Gemeinde Hefenhofen

Gewässerraumausscheidung

Auswertung kantonale Vorprüfung

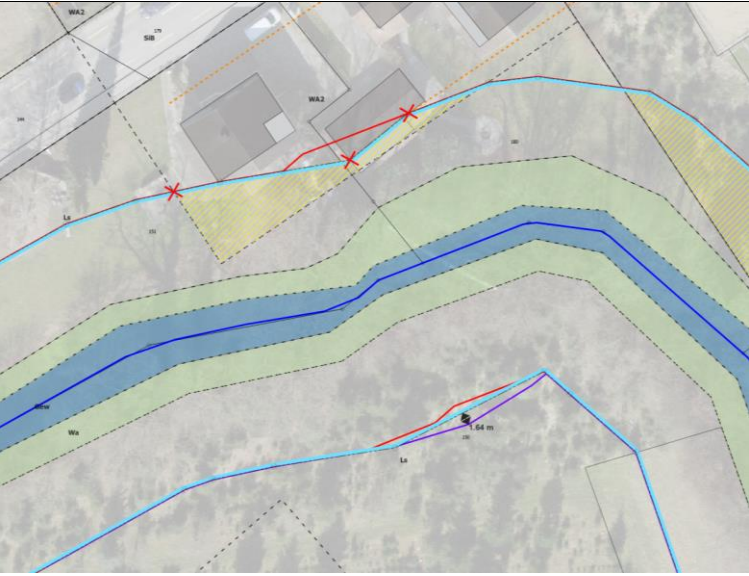
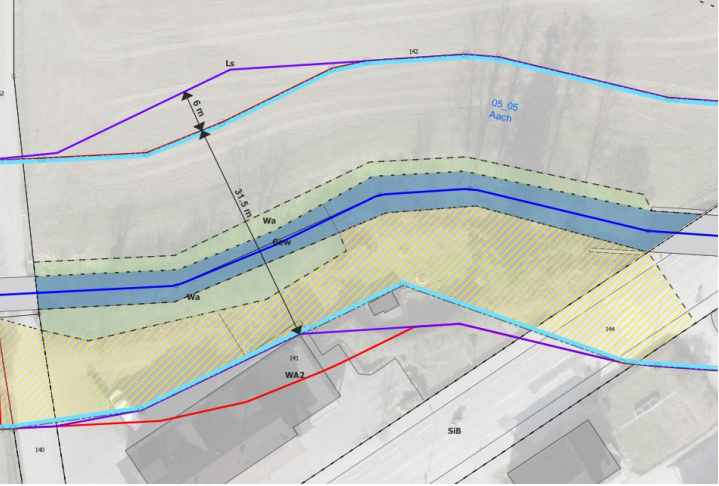
Gewässer- abschnitt	Rückmeldung Vorprüfung	Beurteilung und Entscheid	Anpassung Gewässerraum (GewR)
Aach alle Abschnitte	<p>Die Abschnittsbildung und v.a. die Herleitung der natürlichen Sohlenbreiten an der Aach ist nicht durchgehend plausibel. Gewässerabschnitte ohne grössere einmündende Seitenbäche sind wo möglich zusammenzuführen, mindestens aber nach der untenstehenden Tabelle jeweils mit der gleichen natürlichen Gerinnesohlenbreite zu berechnen. Bei der Mündung des Hebbaches in die Aach ist eine Abschnittsgrenze vorzusehen.</p> <p>Abschnitt 1 und 2: 10 m passt Abschnitt 3: 10m statt 10.5m Abschnitt 4: 10m statt 7.5m Abschnitt 5: 9m statt 7.5m Abschnitt 6 und 7: 9m statt 6m Abschnitt 8: 9m statt 10m Abschnitt 9: 7m passt</p>	<p>Nach Rücksprache mit Joshua Ockenfeld (17.01.2025) können die natürlichen Sohlenbreiten aufeinanderfolgender Abschnitte unter Angabe einer Begründung (Kriterien wie Gefällswechsel, Topographie, Eintiefung etc.) abweichen.</p> <p><u>Abschnitt 1</u>: siehe nächster Kommentar zur Vorprüfung.</p> <p><u>Abschn. 2</u>: 12m natürliche Gerinnesohlenbreite nGSB gemäss Berechnung mit Korrekturfaktor (ursprüngliche wurde Abschn. 1 als Referenz verwendet)</p> <p><u>Abschn. 3</u>: 10.5m belassen, ist nun kleiner als die nGSB des untenliegenden Abschnittes</p> <p><u>Abschn. 4 und 5</u>: 7.5m belassen, im Vergleich zu den oben-/untenliegenden Abschnitten plausibel</p> <p><u>Abschn. 6 und 7</u>: 6m belassen aufgrund des natürl. Charakters</p> <p><u>Abschn. 8</u>: 10m belassen gemäss Berechnung mit Korrekturfaktor, Verschiebung Wechsel zu Abschn. 9 an Einmündung Hebbach. Der Abschnitt weist ein sehr geringes Gefälle auf im Vergleich zum Abschn. 7, eine grössere nGSB ist deshalb gerechtfertigt und wird auch im Vorprüfungsbericht zur Gewässerraumausscheidung Amriswil nicht in Frage gestellt. Aufgrund</p>	<p>Anpassung der natürlichen Gerinnesohle und somit des GewR in den Abschnitten 1 und 2.</p> <p><u>Abschnitt 1</u>: 45 statt 40m GewR (Bild siehe nächster Kommentar)</p> <p><u>Abschnitt 2</u>: 42 statt 40m GewR (nur minimale Anpassung auf die violette Linie))</p>  <p>Verschiebung Abschnittswechsel Aach_8/Aach 9 ohne Anpassung der Gewässerraumbreite</p>

Gewässer- abschnitt	Rückmeldung Vorprüfung	Beurteilung und Entscheid	Anpassung Gewässerraum (GewR)
		der unterschiedlichen Morphologie ist eine Referenzierung auf den Abschn. 7 nicht angebracht. <u>Abschn. 9:</u> 7m belassen gemäss Rückmeldung Kanton	
Aach_1	Es soll der Korrekturfaktor 1.5 statt 1 verwendet werden für die Berechnung der natürlichen Gerinnesohlenbreite. Aufgrund regelmässiger Überschwemmungen auf Seite Romanshorn bis zum Hangfuss ist der Gewässerraum entsprechend zu vergrössern.	Auf Seite Hefenhofen nur Wald betroffen, Auswirkungen gering. Anpassung GewR auf 45m gemäss Wunsch Kanton (siehe violette Linie im Bild rechts). Informationsinhalt Seite Romanshorn mit Romanshorn abstimmen	
Aach_2	In Technischer Dokumentation sei 12m natürliche Gerinnesohlenbreite angegeben statt 10. 10m wäre korrekt und würde auch dem Gewässerraum von 40m entsprechen.	Anpassung Bericht, natürliche Gerinnesohlenbreite wird ohnehin zu 12m angepasst (siehe oben)	Anpassung GewR auf 42m, siehe Bild oben

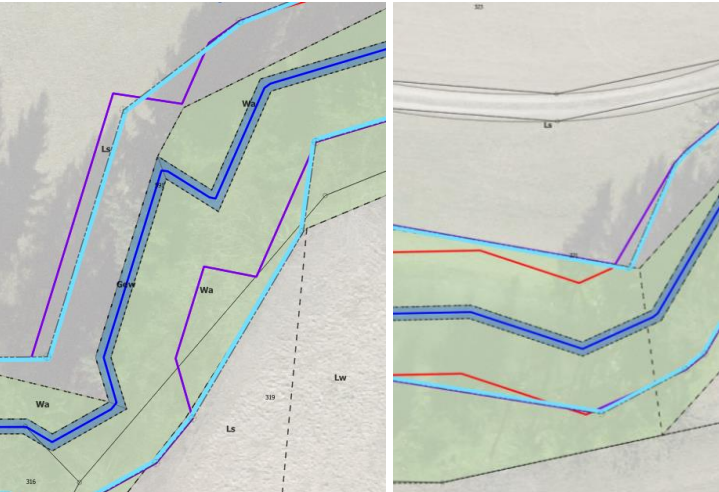
Gewässer- abschnitt	Rückmeldung Vorprüfung	Beurteilung und Entscheid	Anpassung Gewässerraum (GewR)
Aach_5	Asymmetrische Anordnung Gewässerraum Parz. 151/180 im Bericht nicht erwähnt. Zudem wird dort der minimale Gewässerraum lokal unterschritten, was zu korrigieren ist.	Asymmetrische Anordnung wird im Bericht aufgeführt und südlich in Parz. 150 wird der GewR lokal vergrößert, sodass min. GewR eingehalten (Anpassung der hellblauen um 1.6m auf die violette Linie im Bild rechts)	
Aach_5	Einseitige Ausscheidung Gewässerraum nach Art. 41a Abs. 2 nicht möglich, es muss beidseitig Art. 41a Abs. 1 angewendet werden.	GewR wie gewünscht nach Art. 41a Abs. 1 berechnen, jedoch asymmetrisch anordnen, sodass Gebäude nicht im GewR (Anpassung der hellblauen auf die violette Linie im Bild rechts).

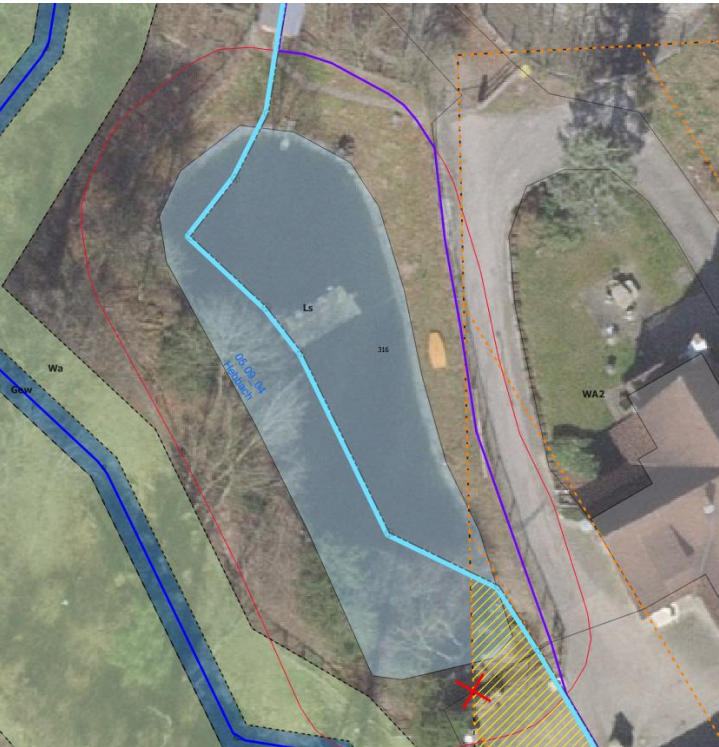
Gewässer- abschnitt	Rückmeldung Vorprüfung	Beurteilung und Entscheid	Anpassung Gewässerraum (GewR)
Hebbach_4	<p>Der Weiher auf Parzelle 316 ist vollständig in den Gewässerraum des Hebbaches einzubeziehen. Die östliche Grenze des Gewässerraums ist auf 5m ab der Uferlinie des Teiches aufzuweiten (rote Linie im Bild rechts).</p>	<p>Der Weiher wurde künstlich angelegt im Jahr 1989/1990. Eine Baubewilligung für den Teich wurde nicht gefunden.</p> <p>Im Rahmen der Ortsplanung 2007 war vorgesehen in Parz. 316 einen Feuchtstandort im Schutzplan aufzunehmen. Dagegen wurde Einsprache erhoben, welche genehmigt wurde. Im heutigen Zustand weist die Nordostseite des Weihers befestigte Ufer und keine schützenswerte Uferbestockung auf.</p> <p>Im Jahre 2017 wurde eine Konzession zur Wasserentnahme aus dem Hebbach zur gelegentlichen Speisung des Weihers erteilt. Diese erlischt automatisch nach 10 Jahren im Jahr 2027. Der dauernde Fortbestand des Weihers ist deshalb in Frage gestellt.</p> <p>Gemäss Abklärung Kanton (Email J. Ockenfeld vom 03.03.2025) ist unter diesen Gesichtspunkten eine Reduktion des im Vorprüfungsbericht gewünschten GewR von 5m ab der Uferlinie auf den westlichen Wegrand möglich (neu violette statt hellblaue Linie im Bild rechts).</p>	<p>Anpasung Gewässerraum von hellblauer auf violette Linie.</p>
